TITLE: Watch-i-metro		REV: 1.5
EasyEDA	Company: Colegio Juan Comenius	Sheet: 1/1
	Date: 2023-03-22 Drawn By: Rubén Mellado C.

Charging and VCC layer

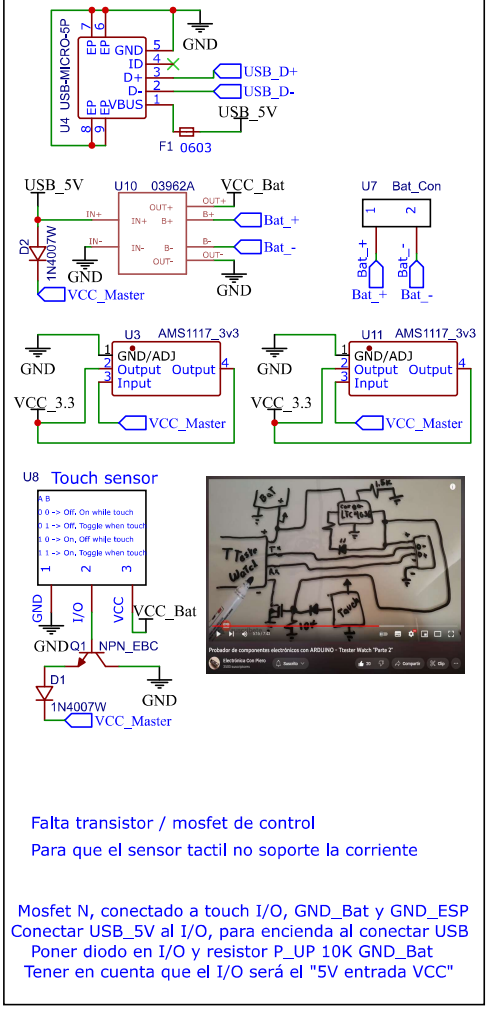
Falta transistor / mosfet de control

Para que el sensor tactil no soporte la corriente

Mosfet N, conectado a touch I/O, GND_Bat y GND_ESP
Conectar USB_5V al I/O, para encienda al conectar USB
Poner diodo en I/O y resistor P_UP 10K GND_Bat
Tener en cuenta que el I/O será el "5V entrada VCC"

IC's and sensors layer

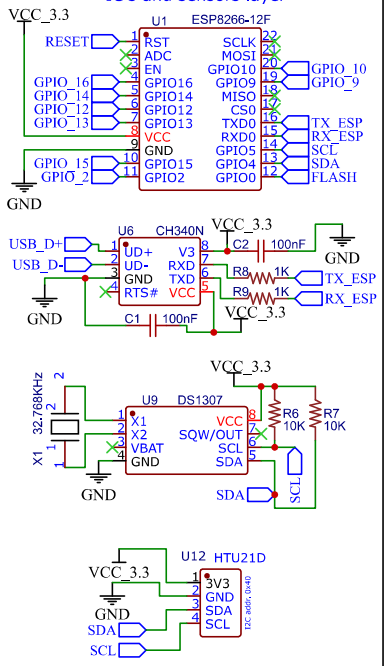
Falta sensor INA219 de Voltaje y Amperios

Falta asignar GPIO: 2, 9, 10, 12, 13, 14

Display and buttons layer

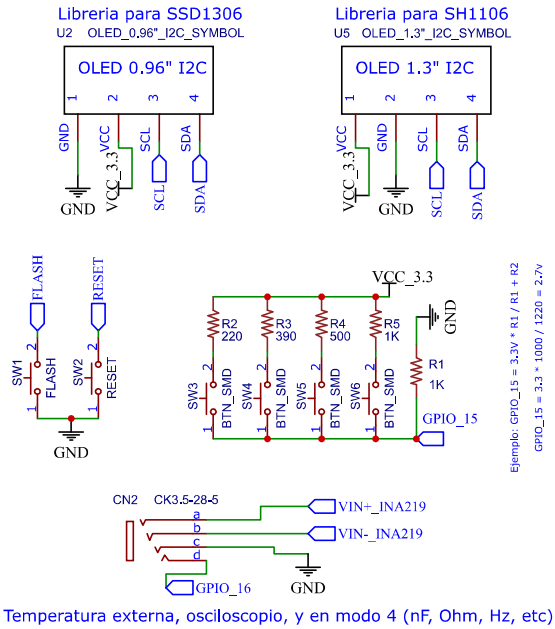
Temperatura externa, osciloscopio, y en modo 4 (nF, Ohm, Hz, etc)

Falta el DIP Switch para elegir el modo
